## DODATEK č. 2

Výše uvedené smluvní strany spolu dne 20.10.2022 uzavřely Smlouvu o dílo č. j. MCBS/2022/0131762/JACE, ve znění dodatku č. 1 ze dne 26.4.2023 č.j. MCBS/2023/0053327/JACE, jejímž předmětem bylo zhotovení díla „**Cejl 35 – přístavba výtahu**“ (dále jen „Smlouva“).

Změnový list č. 2

Předmět díla:	<b>Cejl 35 - přístavba výtahu</b>		
Objekt:	Bytový dům Cejl 35, Brno, p.č. 754, k.ú. Zábrdovice		
Objednatel:	Statutární město Brno, městská část Brno-střed		
Zhotovitel:	VÝTAHY BRNO s.r.o., Starobrněnská 334/3, Brno-město, 602 00 Brno		
TDI:	[REDAKCE]		
Projektant:	[REDAKCE]		
Popis změny:			
Původní otevřený můstek se zábradlím bude z důvodu případných nepříznivých klimatických podmínek nahrazen můstkem uzavřeným se zateplenými stěnami s povrchovou úpravou a zatepleným stropem i podlahou.			
údaje o změně	Změnu vyvolal:		
	Jedná se o změnu:	rozšíření předmětu díla, kterou se zvyšuje cena díla	
	(zaškrtnout)	úprava předmětu díla s vlivem na cenu díla	
		§ 222 odst. 4 ZZVZ - de minimis	x
	Způsob projekčního řešení změny:		
	(zaškrtnout)	zápis do SD (deníku změn)	x
	dodatek k PD	x	
	dokumentace skut.provedení	x	
	jiné		
údaje o ceně díla	ocenění změny předložil: Zhotovitel	C

# ŘEZ A-Á - NÁVRH - ZMĚNA

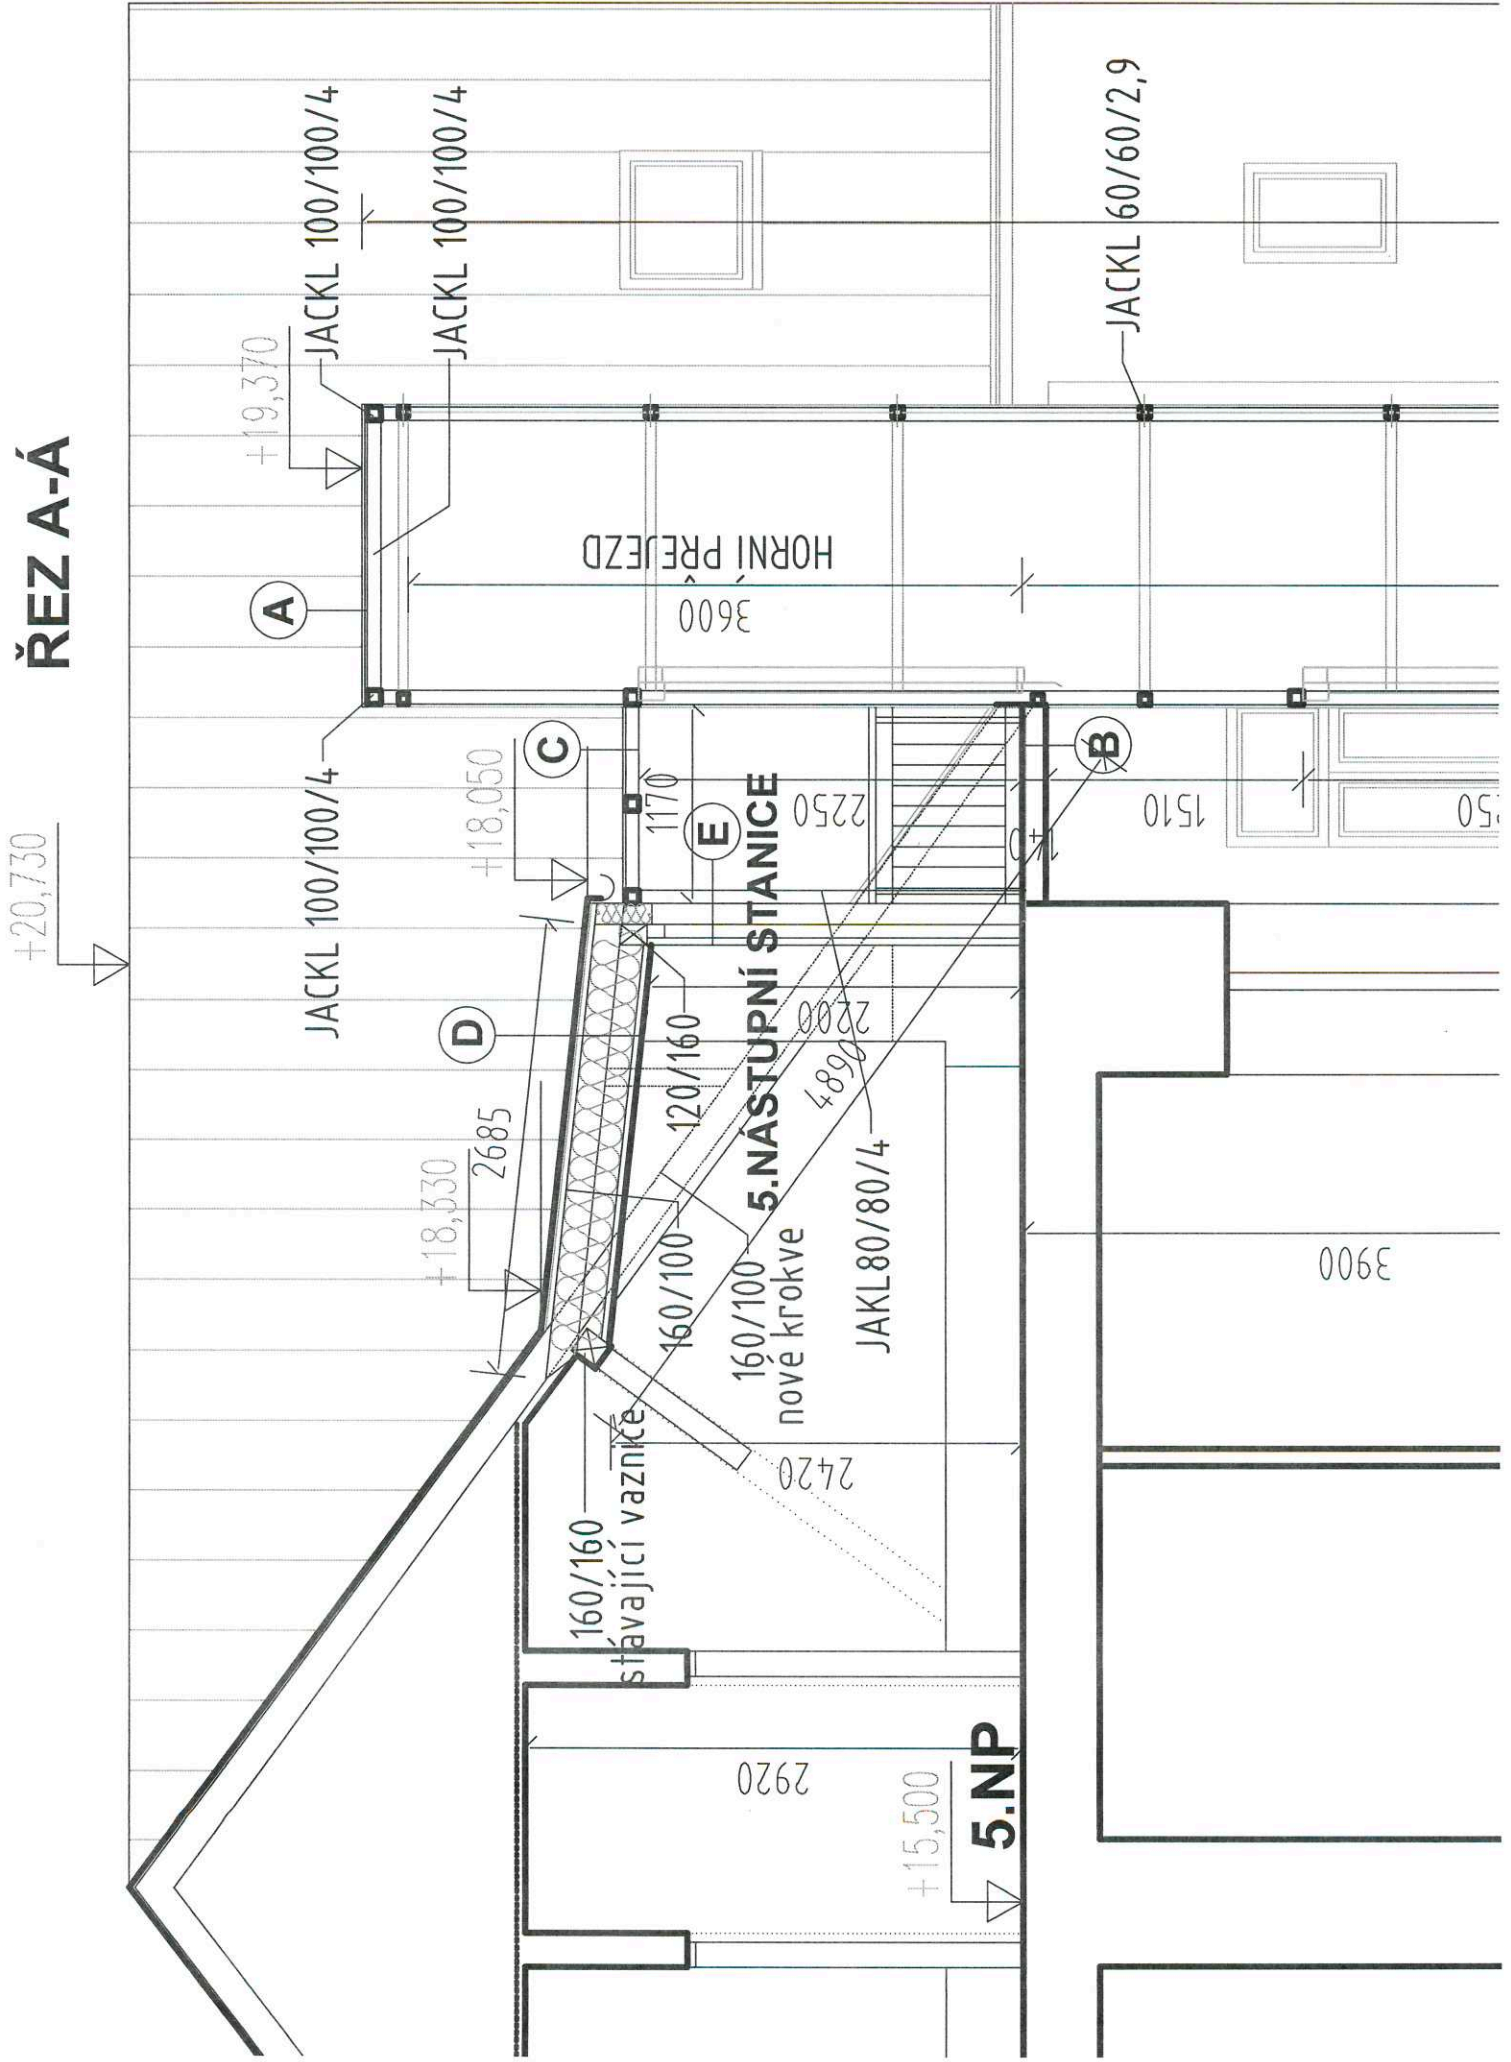
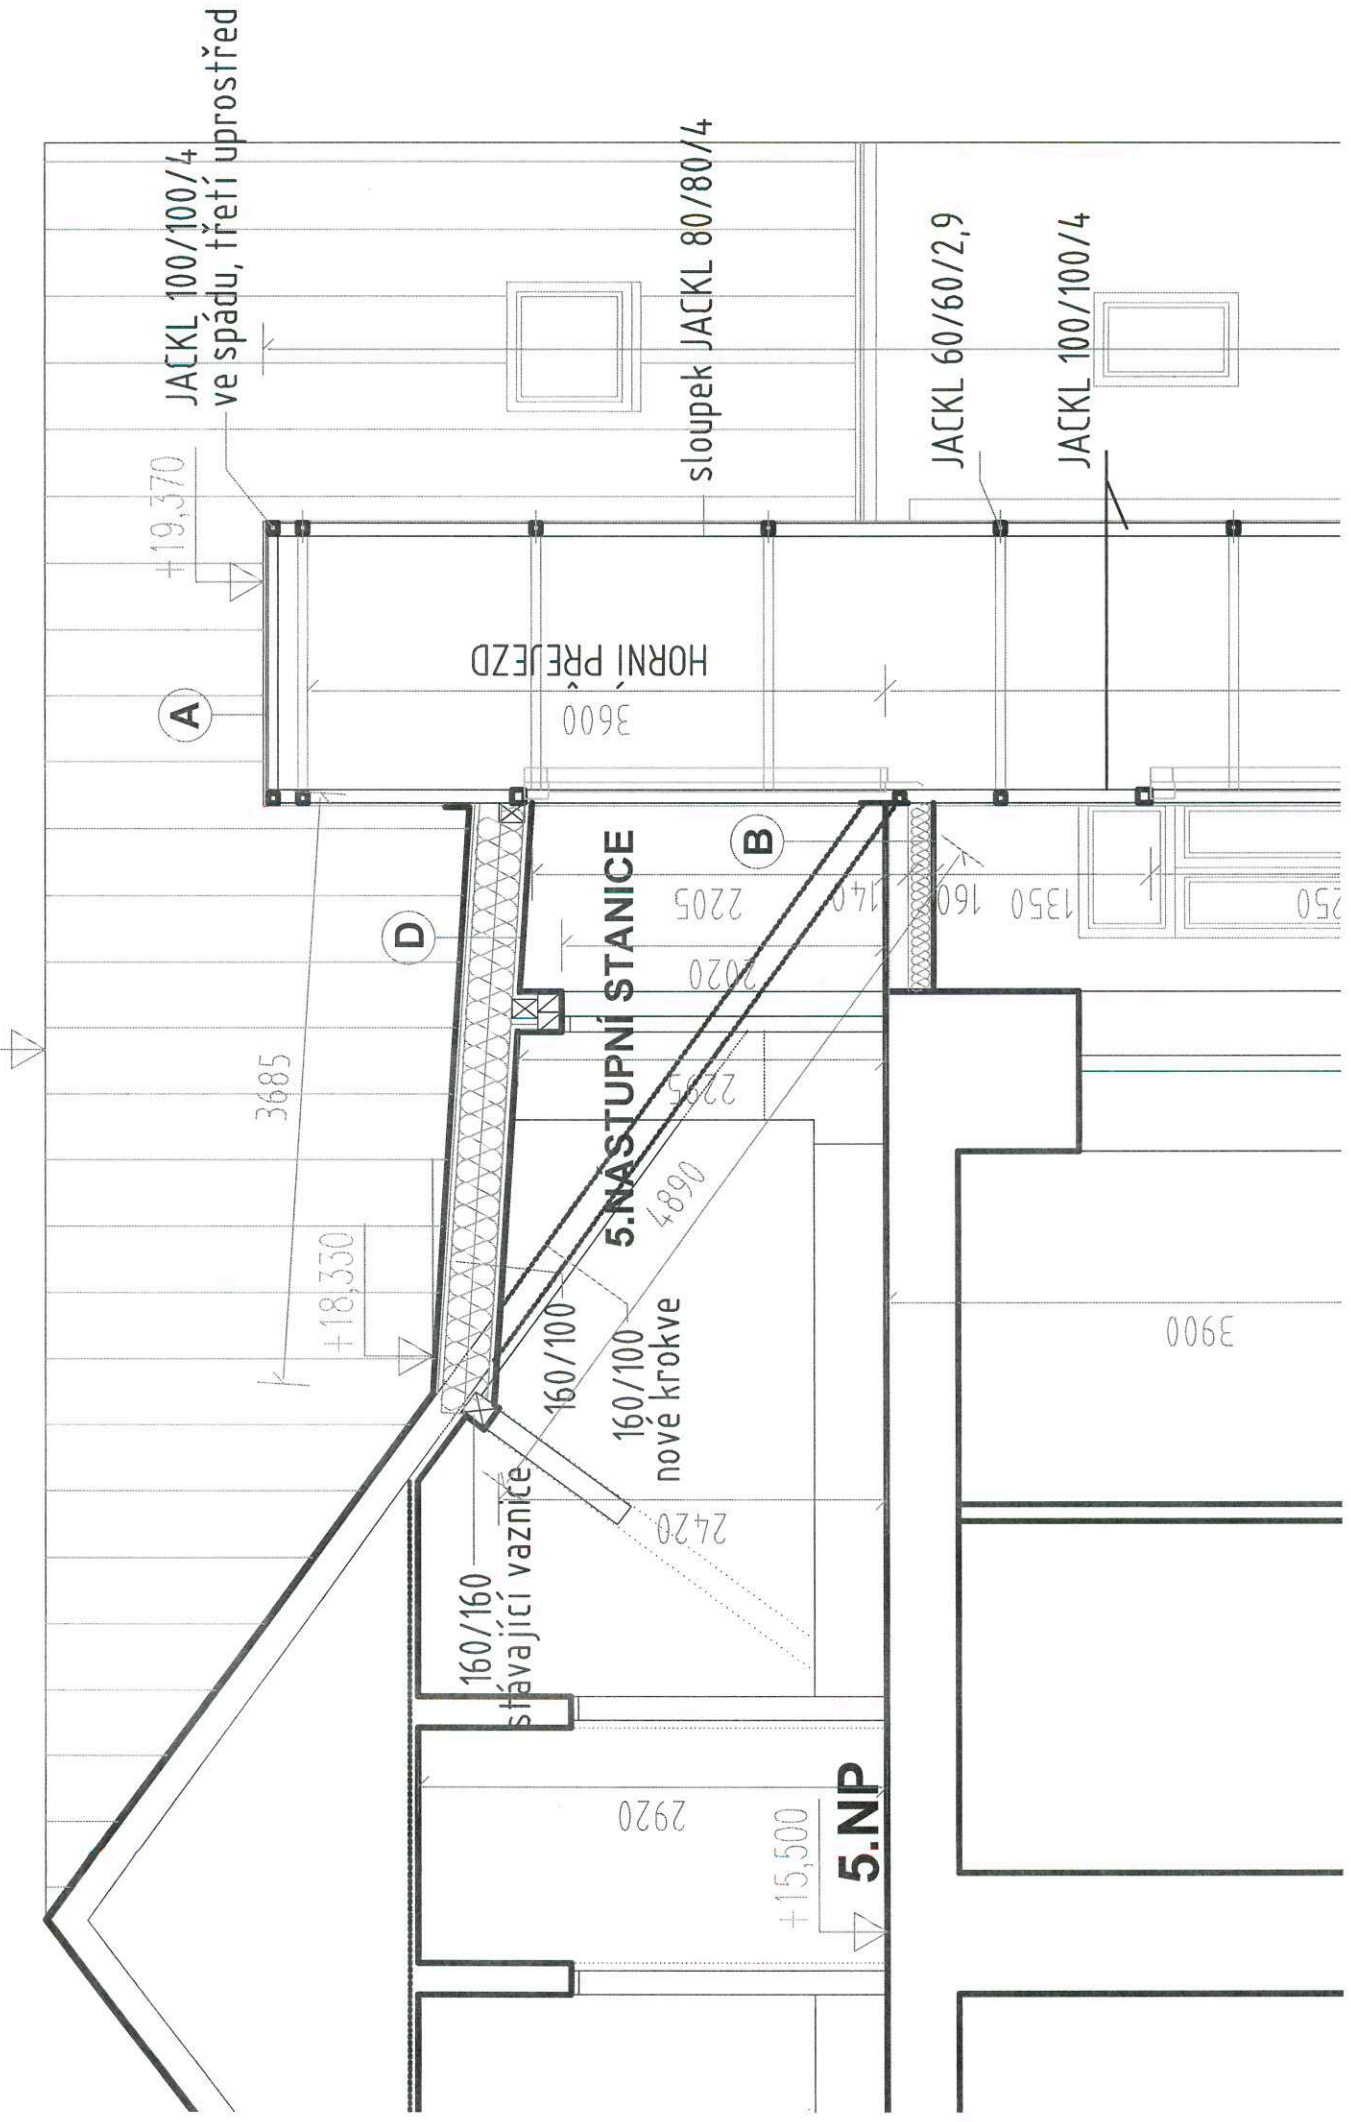
POPIS ZMĚN:  
 PŮVODNÍ OTEVŘENÝ PŮSTEK SE ZÁBRADLÍM MÁ  
 MÍSTO PŮVODNÍHO ZÁBRADLÍ STĚNY  
 STROP I PODLAHA JSOU ZATEPLENY  
 (-PRODLOUŽENÍ PŮVODNĚ NAVRŽENÉHO VIKÝŘE  
 AŽ KE DVEREM VÝTAHU)

- (E) -venkovní fenkovrstva omítka
- perlinka + síťka
- EPS S70 - 100mm
- betonění OSB desky 2x 16mm
- krokve 160/100-sloučky 100/100
- tepelná minerální izolace mezi krokveři 100mm
- parozábrana
- sádrokarton
